SERVICE INFORMATION NO. SI 36-080

Rotax Alert Service Bulletin ASB-912-061R1

Replacement of the pressure side fuel hose at fuel pump part no. 893114 for ROTAX® Engine Type 912 (Series)

ATA System: 73-00-00 Fuel system

Fig. 1
Fuel pump

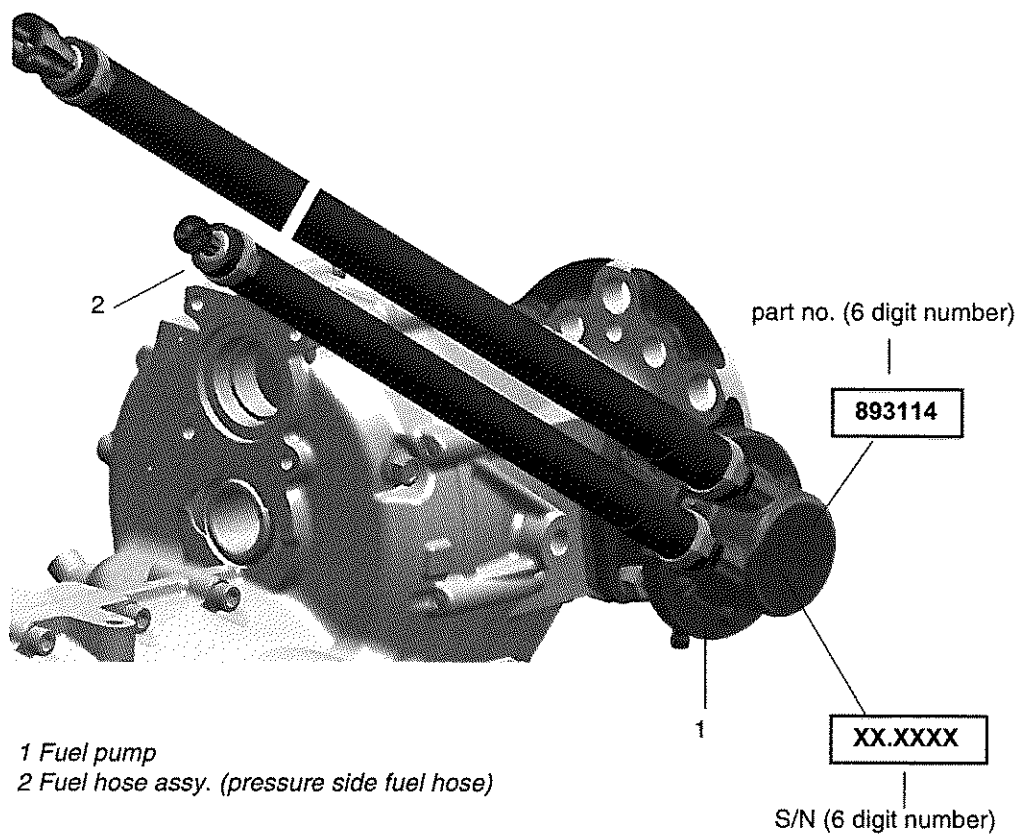
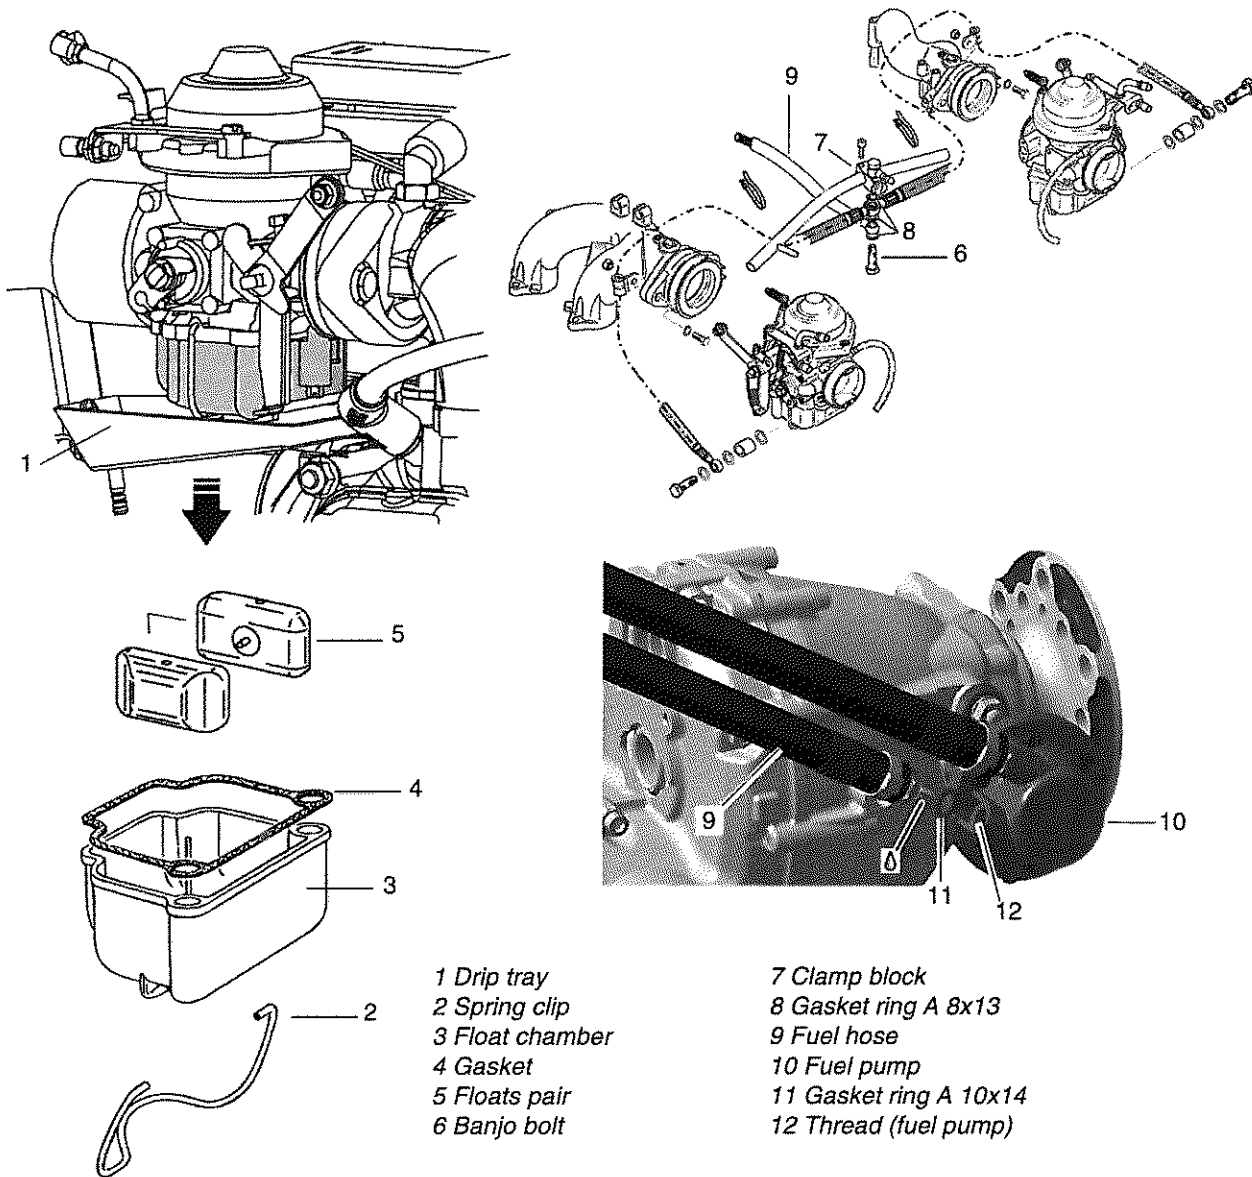
if they are equipped with the genuine ROTAX® fuel pump part no. 893114.
See Fig. 1

Due to variations in the manufacturing of the fuel hose, rubber particles may become detached.
These particles can interfere or suppress the fuel mixture in the carburetor. This disturbance in the
fuel mixture may lead to rough engine operation, engine misfire and can cause an engine shut
down.

Replacement of the pressure side fuel hose at fuel pump part number 893114 for ROTAX® engine type 912 (Series).

- **Required before the next flight, the "replacement of the pressure side fuel hose" identified by the engine or fuel pump serial number (S/N) listed in section 1.1) must be conducted according to the following instructions in section 3.**

Bild 1
Kraftstoffpumpe

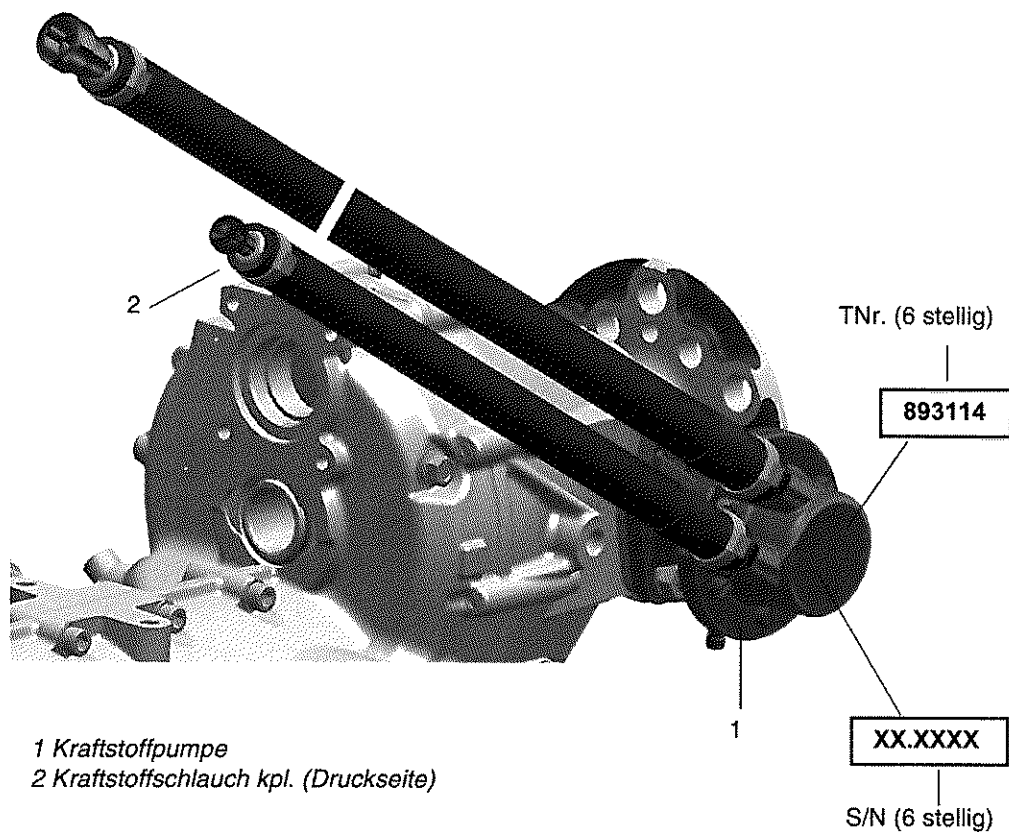
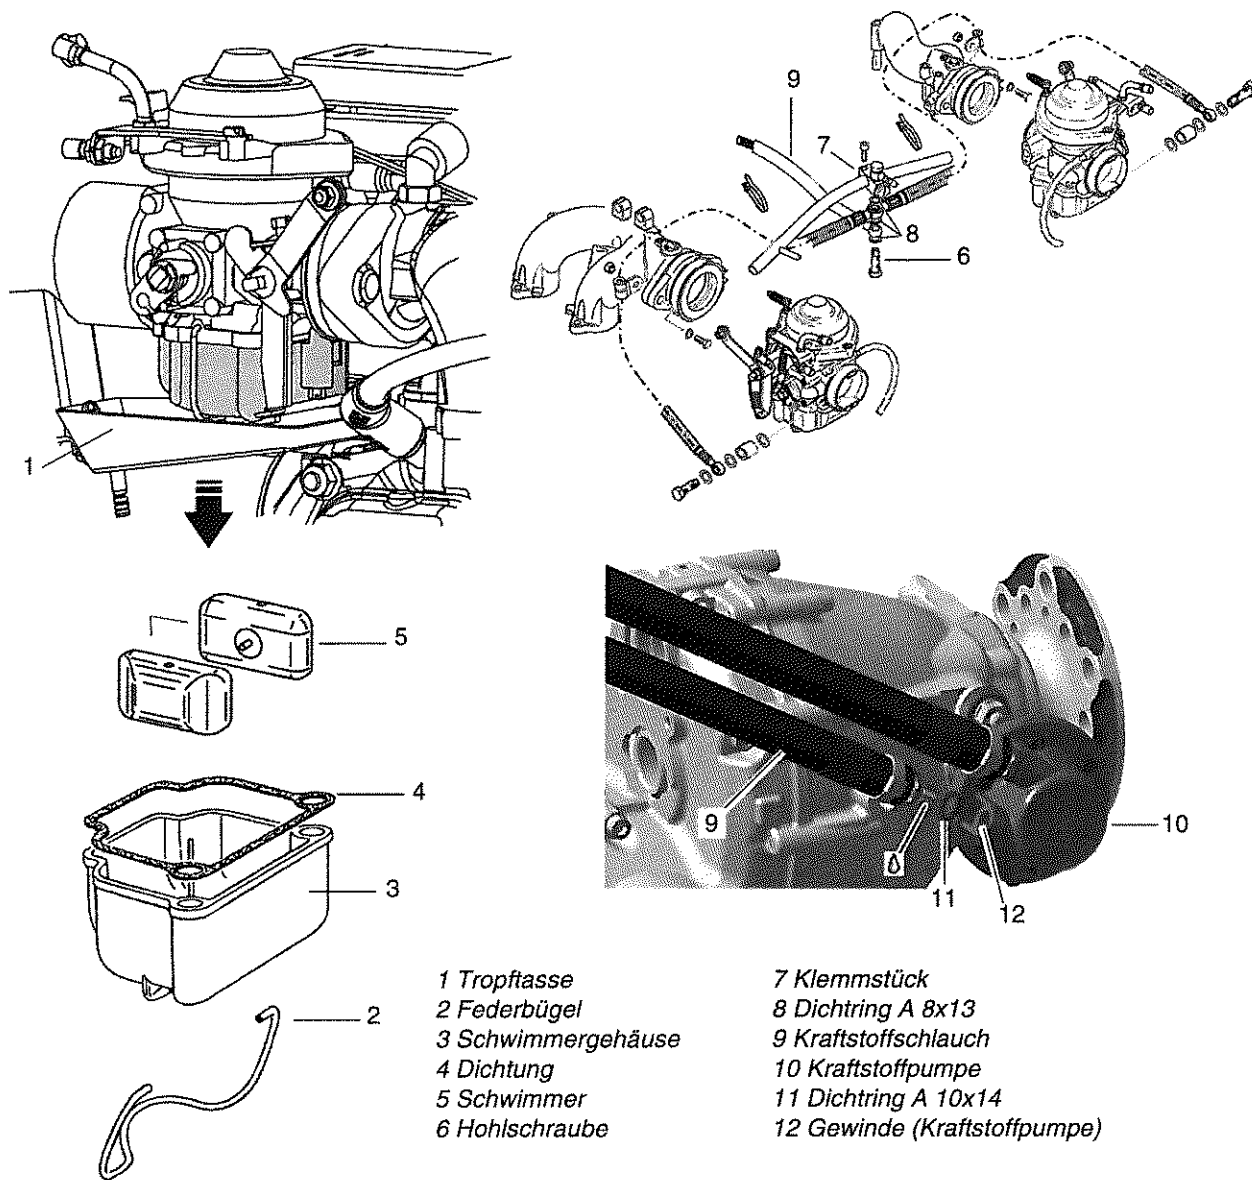
sofern diese mit der ORIGINAL ROTAX® Kraftstoffpumpe TNr. 893114 ausgestattet sind.
Siehe dazu Bild 1.

Aufgrund von Abweichungen im Herstellprozess des betroffenen Kraftstoffschlauchs, kann es zu Ablösungen von Gummipartikeln kommen. Diese Partikel können die Gemischaufbereitung im Vergaser behindern bzw. unterbinden. Diese Störung in der Gemischbildung führt unter Umständen zu rauem Motorlauf, Motoraussetzer und eventuell zum Motorstillstand.

Austausch des druckseitigen Kraftstoffschlauches der Kraftstoffpumpe TNr. 893114 für ROTAX® Motor Type 912 (Serie).

- **Vor dem nächsten Flug, ist ein „Austausch des druckseitigen Kraftstoffschlauches“, der unter Betreff 1.1 angeführten Motoren bzw. Kraftstoffpumpen, gemäß nachstehender Arbeitsanweisung Kap. 3 durchzuführen.**
